Bebauungsplan und Satzung über Örtliche Bauvorschriften

„Dätzweg II – 1. Bauabschnitt“

Rottenburg a.N. - Kernstadt

Umstellung des B-Planverfahrens von § 2 BauGB auf § 13a BauGB
Auslegungsbeschluss

„Dätzweg II – 1. Bauabschnitt“ - Kernstadt
Bebauungsplanentwurf 06.02.2019

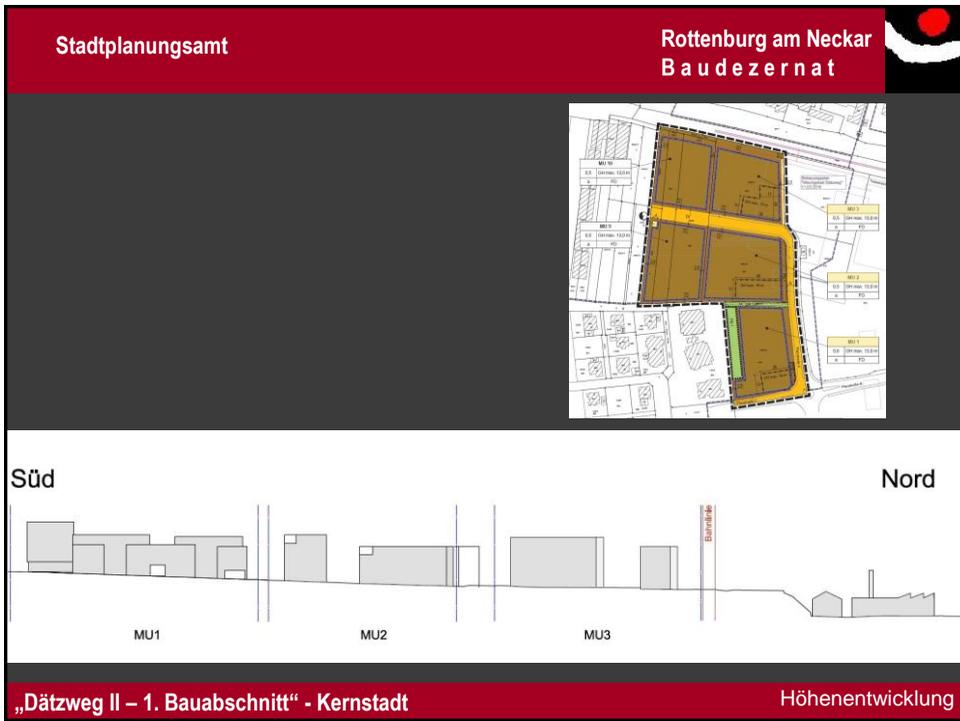
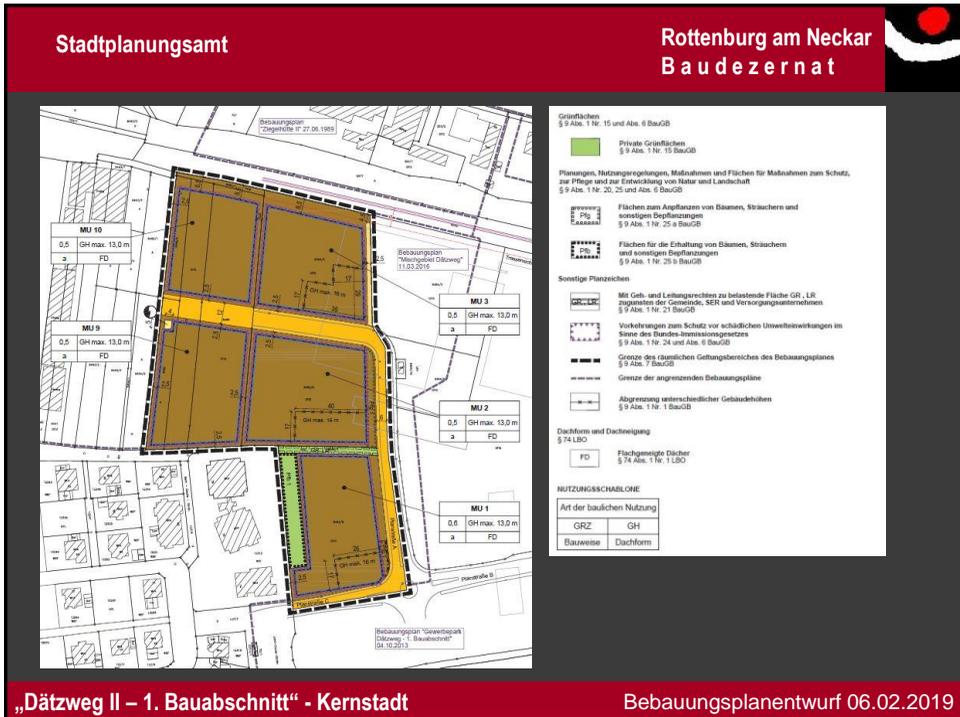
Lfd. Nr.	Behörden	Vorgetragene Stellungnahme	Stellungnahme Verwaltung
1	Stadtwerke Rottenburg am Neckar GmbH Siebenlindenstr. 19 72108 Rottenburg am Neckar E-Mail vom 29.11.2018	Anbei erhalten Sie den Plan mit den eingezeichneten Plätzen für Trafostationen und die Fernwärmezentrale . Für die Fernwärmezentrale wird eine Fläche von ca. 140-150 m ² benötigt. Für die beiden zusätzlichen Trafostationsflächen jeweils eine Fläche von ca. 20-25m ² . Die Standorte sind im Plan markiert.	Kenntnisnahme Das Areal wird in mehreren Bauabschnitten überplant. Die Flächen müssen im jeweiligen Bebauungsplanverfahren festgesetzt werden. Relevant für 1. Bauabschnitt ist daher lediglich die Trafostation im Westen. Das Quartier MU 10 ist bereits eingeschränkt durch die geplante Kanaltrasse an der Ostgrenze. Die Straßenfront ist zudem sehr schmal, um das gewünschte Bauprogramm für Baugruppen unterzubringen. Die Trafostation wird daher auf der gegenüberliegenden Seite im Quartier MU 9 vorgehalten.
